Přehledový list připomínek v lokalitě 905 / Vidoule

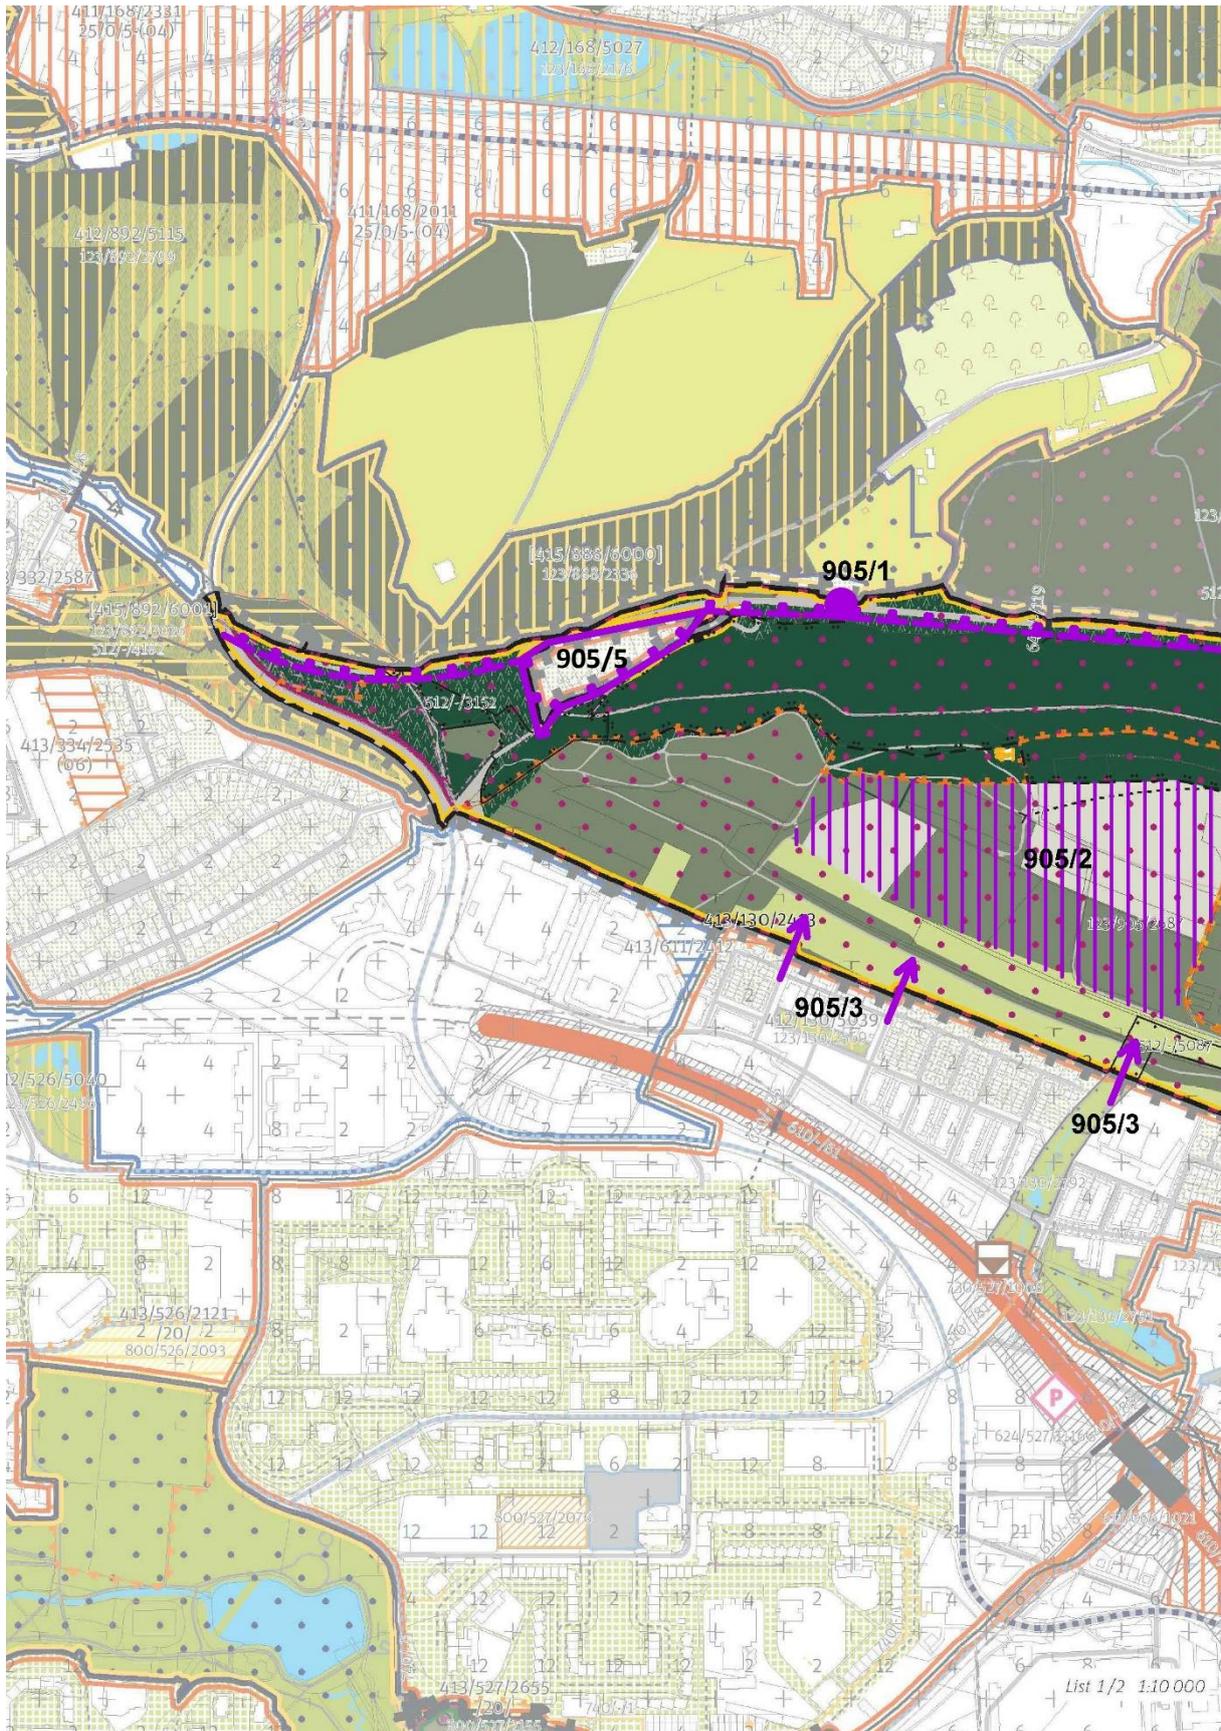
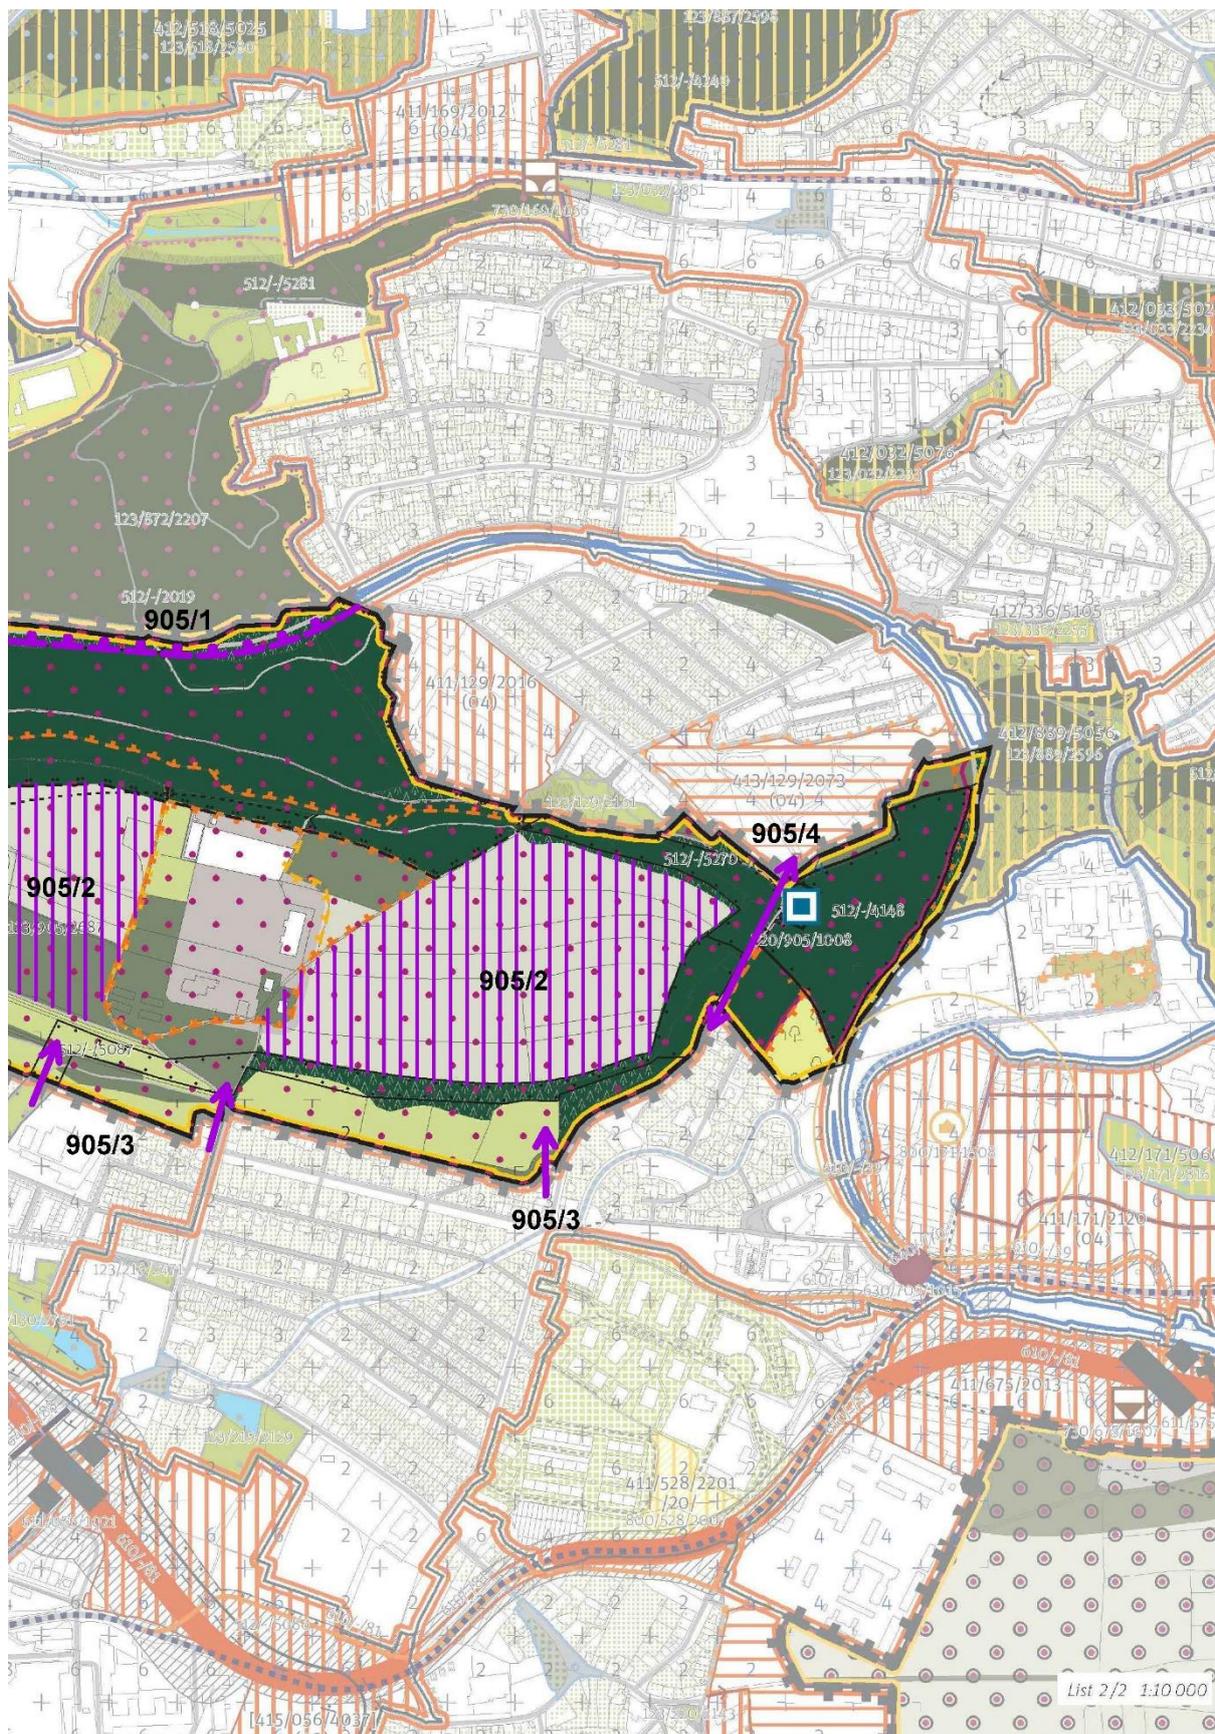
dtto lokalita 709**Změnit severní hranici - posun hranice zastavitelného území na hranici s lineární strukturou lokality č. 709/Trať Pražský Semmering I. Zobrazit stávající zastávky. Tato připomínka je zásadní.**

Území východně a západně od „samoty vodojemu“ navrhnout jako transformační, nestavební, plochu pro rekreaci, v nezastavitelném území. Tato připomínka je zásadní.

dtto lokalita 129**Vyznačit významné spojení obytných území severně od Vidoule k metru Jinonická - MK Na Pomezí. Tato připomínka je zásadní.**

dtto také lokality 129, 130, 219**Chybí vyznačení prostupnosti do a z rekreačního území Vidoule. Tato připomínka je zásadní.**

dtto lokalita 334**Připojit oddělenou součást lokality č. 334/K Vidouli do lokality č. 905/Vidoule jako samotu v nezastavitelné lokalitě. Tato připomínka je zásadní.**

Zohlednit probíhající změnu ÚPn v území: Z2907. Tato připomínka je zásadní.

Změnit regulativy lokality. Tato připomínka je zásadní.
